STUDIO TECNICO SCIENTIFICO DI SUPPORTO AL PROCESSO DI V.I.A. RELATIVO ALLA REALIZZAZIONE DI UN IMPIANTO DI STOCCAGGIO GAS NATURALE IN LOCALITÀ AGRARIA

COMUNE DI SAN BENEDETTO DEL TRONTO

Lo scopo del presente lavoro riguarda l'analisi qualitativa del quadro di riferimento ambientale e progettuale, contestuali alla Stima di Impatto Ambientale dell'impianto di Stoccaggio Gas di San Benedetto del Tronto.

Figura 1

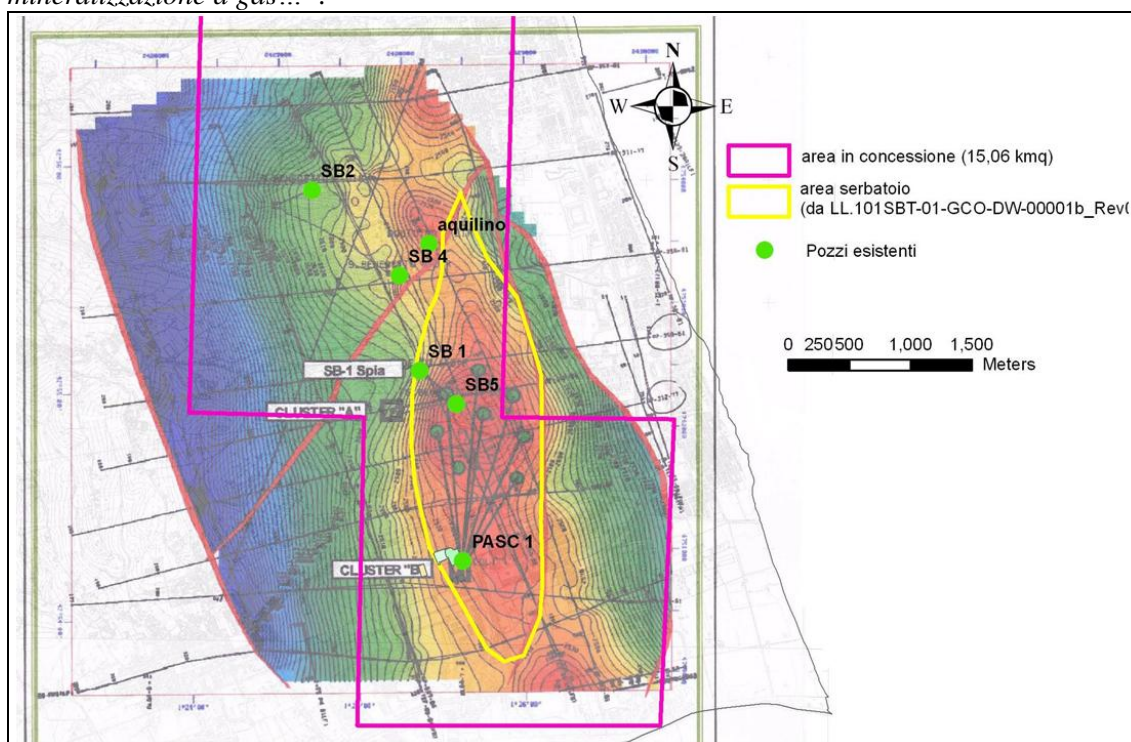
1. Non risultano chiare le caratteristiche geometriche del giacimento, non viene indicata l'entità dell'areale e l'esatta proiezione in superficie del serbatoio profondo. Abbiamo ipotizzato una possibile ricostruzione sulla base degli allegati (101SBT-01-GCO-DW-00001b_Rev00) e/o nell'allegato 07 del documento integrativo 101SBT-01-GCO-RE-00002_rev00 (mappa delle isobate del reservoir), ma manca un documento specifico che ne mostri la sua proiezione in superficie e l'interferenza con il territorio e i sistemi antropici presenti nell'area.

Ciò sembra necessario per progettare le reti di controllo e di monitoraggio, per capire la situazione strutturale e dove viene ipotizzata la migrazione del gas immesso considerata anche l'azione del sistema di faglie che chiude parte della struttura a nord in quanto, dei 6 pozzi perforati nel tempo (SB-1-2-4-5, Aquilino-1 e P.to d'Ascoli-1), soltanto due sono risultati mineralizzati SB-1 e SB-5 e sono tuttora disponibili. "... La chiusura della struttura è garantita da 3 faglie: la principale o fronte del trust, corre circa N-S chiudendo il campo nella parte E ESE; la faglia di back rispetto alla principale, chiude il campo ad W WSW; infine una faglia orientata NE-SW separa il campo dai pozzi SB- 2 e SB- 4 che non hanno rinvenuto alcuna mineralizzazione a gas...".

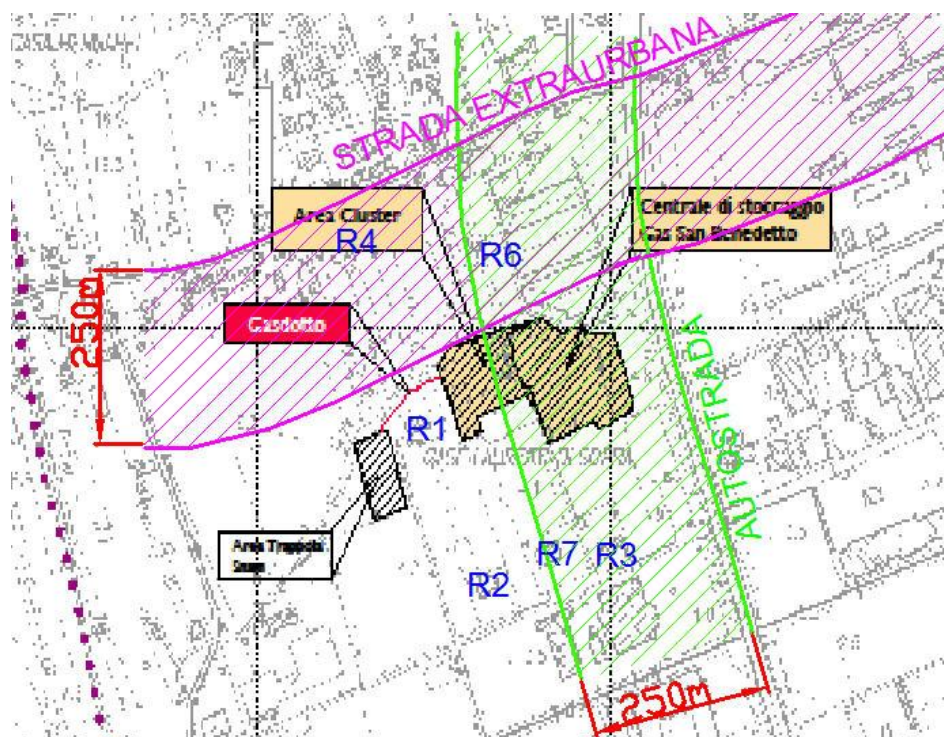
Si evidenzia che il **Quadro di Riferimento Ambientale non riporta alcuna considerazione circa il tema delle fasce di pertinenza del sistema viario ivi presente, sistema fatto di strade locali (via Val Tiberina), strade extraurbane (SP235) e di un tratto autostradale. Si ha l'impressione che il clima acustico dei recettori venga esaminato, prescindendo dalla eventuale appartenenza ad una delle fasce di pertinenza individuabili.**

In conformità al DPR n.142 del 30/03/2004, nel caso dei recettori R3, R4, R5, R6 ed R7 ubicati all'interno delle fasce di pertinenza, la strada extraurbana e l'autostrada non contribuiscono al raggiungimento del valore limite di immissione previsto dalla zonizzazione acustica vigente. Sorgenti di rumore differenti da infrastrutture di trasporto sono tenute a rispettare i limiti di emissione, quelli di immissione e il criterio differenziale (se applicabile) anche all'interno delle fasce di pertinenza relative infrastrutture stradali, in accordo alla zonizzazione acustica adottata. Viceversa, per i recettori R1 e R2 il sistema viario stradale e autostradale contribuiscono al raggiungimento del limite di immissione, in quanto i recettori sono al di fuori delle fasce di pertinenza.

Figura 1.21 – Planimetria dell'area di studio con identificazione dei punti di rilievo fonometrico

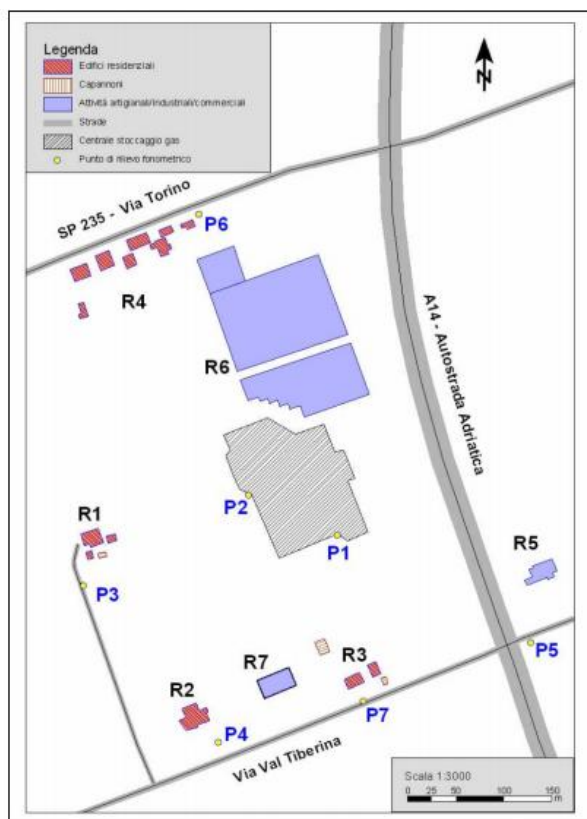
A tal proposito si segnala la necessità di integrare il documento, specificando quale tipo di attività industriali sono presenti nel sito e valutando l'eventuale presenza di componenti tonali/impulsive legate ai cicli produttivi in essere. Tali componenti, se rilevate, costituirebbero un aggravio ulteriore al clima acustico *ante operam* sussistente nell'area. Successivamente vengono elencati i 6 punti di misura adottati (numerati in progressiva da P1 a P6). In figura 1.32 si descrive la distribuzione nell'area sia dei ricevitori che delle postazioni di misura. Tale figura è riportata di seguito:

Le postazioni di misura relative ai recettori ritenuti più sensibili alla presenza dell'impianto sono P3, P4, P6 e P7.
